**OGGETTO: [ID VIP: 8040] Procedura di Valutazione di Impatto Ambientale ai sensi dell'art. 23 del D.lgs. 152/2006 relativa al Progetto per la realizzazione del Parco Eolico "Cropani" composto da 14 aerogeneratori da 6 MW per una potenza complessiva di 84 MW, da localizzarsi nei Comuni di Cropani (CZ), Cerva (CZ), Sersale (CZ) e opere connesse nei Comuni di Belcastro (CZ), Andali (CZ) e Botricello (CZ).**  
**Trasmissione controdeduzioni alle osservazioni del pubblico.**

## **Parco eolico “Cropani”**

**Controdeduzioni alle osservazioni e ai pareri dei  
Comuni di Sersale e Cropani allo Studio di Impatto  
Ambientale**

**IT-VESCRO-GEM-SIA-CON-TR-01**

**Figura 22 - Ipotesi nuova SS106 Jonica – vista Sud Ovest**

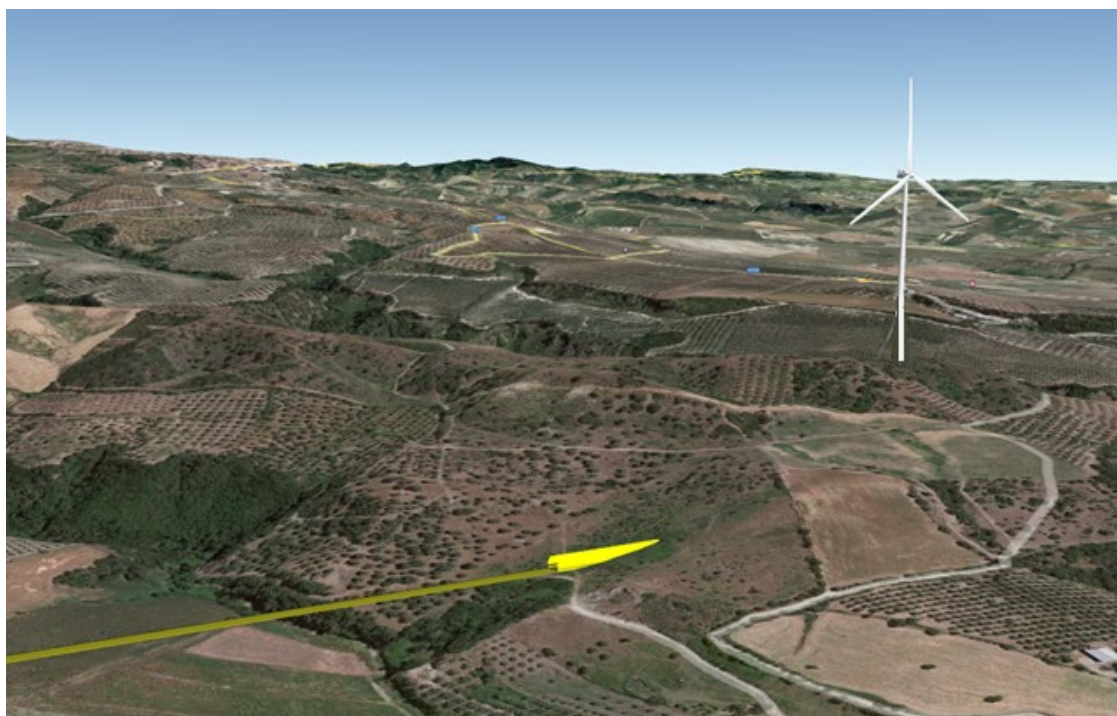
- **VINCOLI ESISTENTI SULLE PARTICELLE INTERESSATE**
  - *incluso per il 100% - ZONA\_E*
- *Sito nel comune di Cropani al NCEU al foglio 21 particella 327 si tratta di una particella a pascolo in evoluzione a macchia. L'aerogeneratore è posto a meno di 207 ml dal tracciato della nuova SS 106 Jonica già oggetto di Progetto di Fattibilità Tecnica Economica e pertanto non rispetta la distanza minima prevista dall'allegato 4 del D.M. 10/09/2010.*

- a) La collocazione dell'aerogeneratore in **zona E** non è un elemento ostativo ai fini della realizzazione del progetto in esame, come precedentemente dedotto.
- b) Relativamente alla distanza da mantenere dal tracciato della nuova SS106 Jonica, premettendo che non vi è alcuna cartografia allegata alla comunicazione del Comune né, tantomeno, si è riusciti a reperire documenti progettuali in merito, che evidenzino il tracciato della nuova 106 per come previsto nel Progetto di Fattibilità Tecnica ed Economica richiamato, lo scrivente proponente rileva preliminarmente che la distanza minima indicata dal DM 10/09/2010 viene assunta come misura di mitigazione nell'analisi di possibili incidenti (capitolo 7 dell'allegato 4: Incidenti) e che quindi può ritenersi assumere carattere non prescrittivo bensì mitigativo per la prevenzione di eventuali incidenti.

Nelle more, riservandosi di effettuare ulteriori e più puntuali considerazioni una volta ottenuto lo stralcio planimetrico della nuova SS106, si vuole comunque evidenziare che, vista l'orografia del sito nei dintorni dell'aerogeneratore CR10, essendo questo collocato su un promontorio confinato da due vallate molto strette e profonde, il tracciato della nuova SS106, se previsto a distanza inferiore a 207 metri dell'aerogeneratore in questione, non può che avvenire in galleria. Il rispetto dei requisiti di distanza dall'aerogeneratore in tal caso non è applicabile.

A scopo puramente illustrativo, è stata eseguita una modellazione 3D dell'ipotetico tracciato con passaggio in galleria della SS106, rispetto alla posizione dell'aerogeneratore, da cui si evince l'assenza di interferenza (vedasi figure successive).
